Ref.: Proyecto de Funciones Esenciales y Programas de Salud Pública II “Obra de construcción de un Centro de Regional de Hemoterapia – Tres de Febrero”.

Licitación Pública Nacional Nro. FESP II-1224-LPN-O

Circular Aclaratoria N° 1

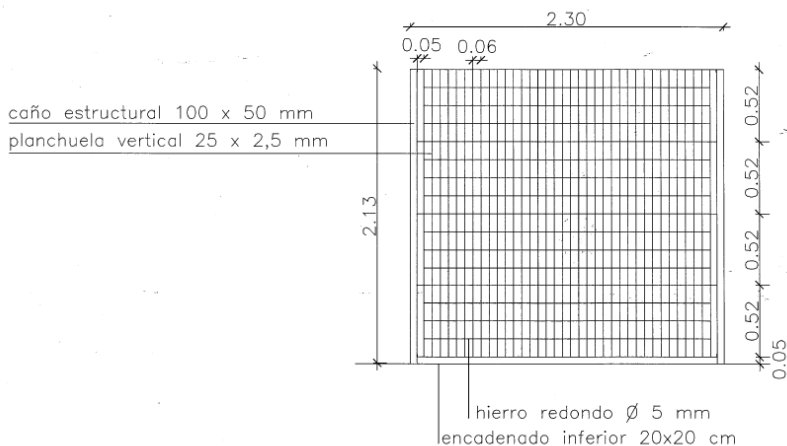
Consulta N° 14: Indicar si debe proveerse celdas y trafos den las mismas, ya que no se itemizan en el pliego ni en planilla.

Respuesta N° 14: No deberán cotizarse las celdas ni el transformador.
